島根原子力発電所 2号炉 審査資料	
資料番号	特EP-025-01 (回)
提出年月日	2023年3月16日

島根原子力発電所 2号炉 重大事故等対処施設 審査会合における指摘事項への回答 所内常設直流電源設備（3系統目）

2023年3月
中国電力株式会社

図1 RCIC及びHPAC 概略系統図

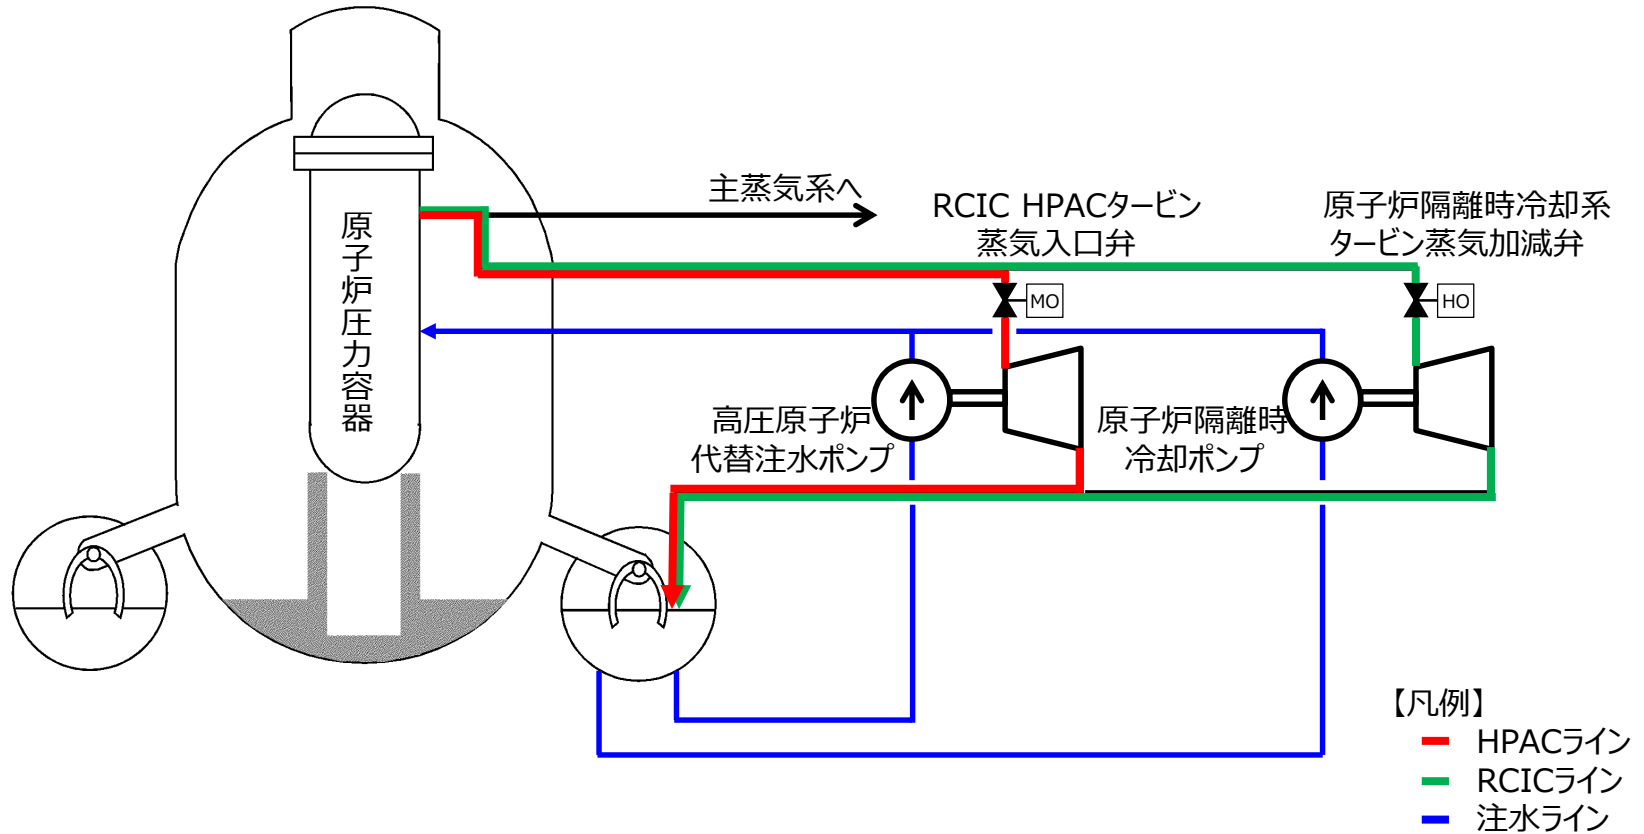
- HPACとRCICの使い方の違いと容量計算の導き方（負荷電流と運転時間）を説明すること。

（回答）HPACとRCICの使い方の違い

- 以下のとおり原子炉隔離時冷却系（RCIC）と高圧原子炉代替注水系（HPAC）の系統構成や制御方法等は若干相違するが、どちらも炉心の著しい損傷を防止する機能を有している。

図2 所内常設直流電源設備 (3系統目) 概略系統図

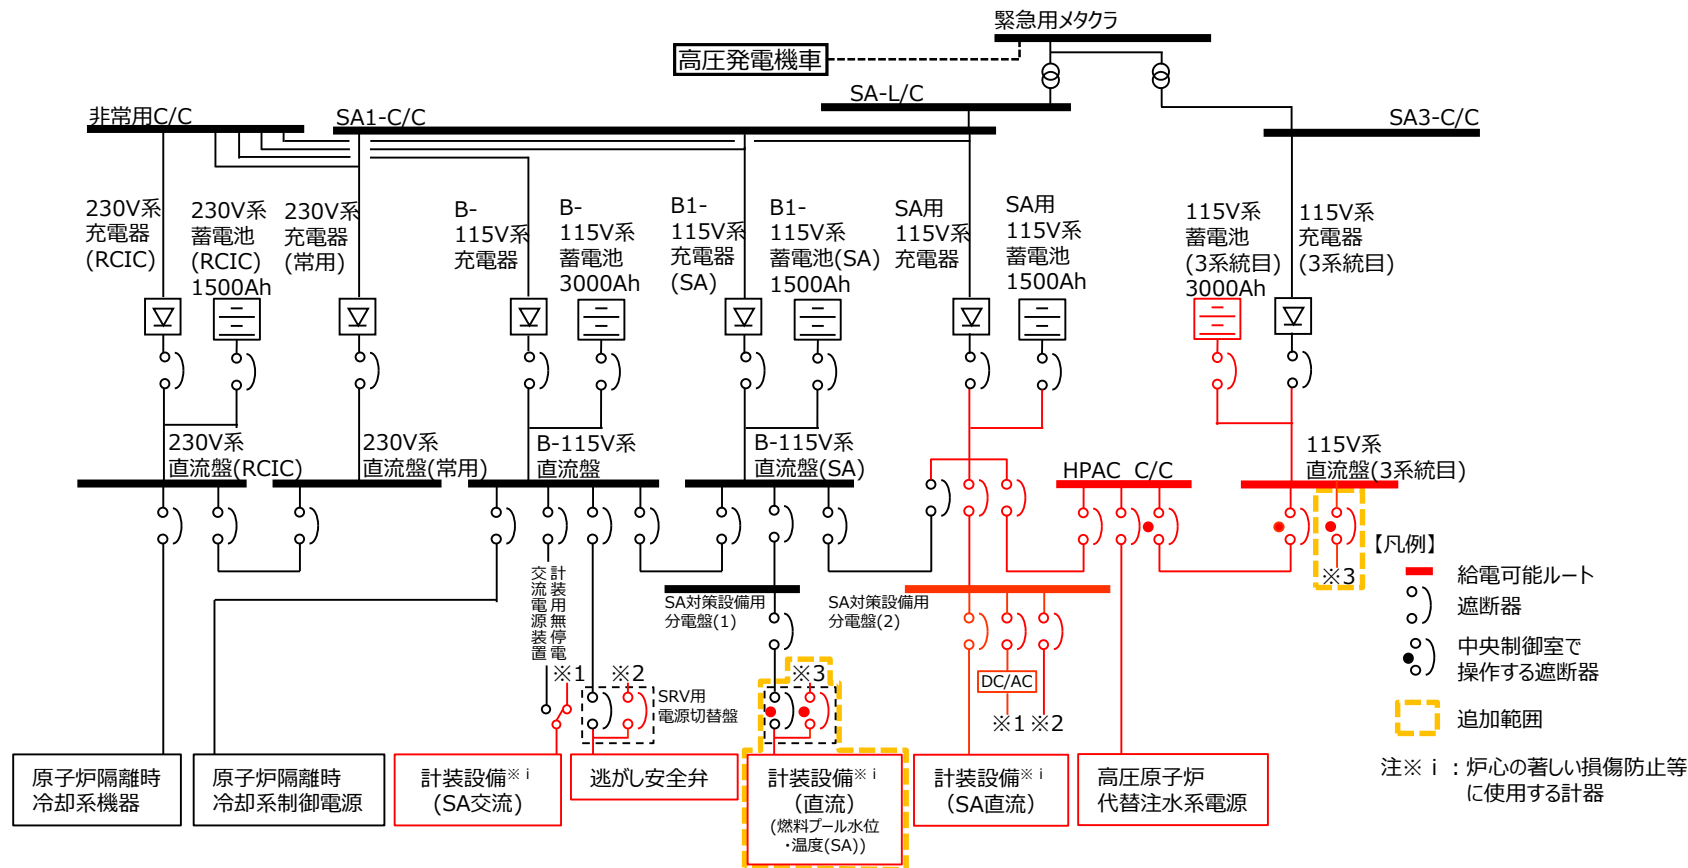
- 第54条他の条文を踏まえて計装設備（直流）負荷の基準適合性を説明すること。

➤ 3系統目から各計装設備への給電経路については以下のとおり。

○計装設備の3系統目受電切替判断と操作

・燃料プール水位・温度 (SA)

通常時はSA対策設備用分電盤 (1) より受電しているが、B1-115V系蓄電池(SA)機能喪失によるB1-115V系蓄電池(SA)電圧が低下した場合は、中央制御室から遠隔操作することにより、3系統目から受電する。
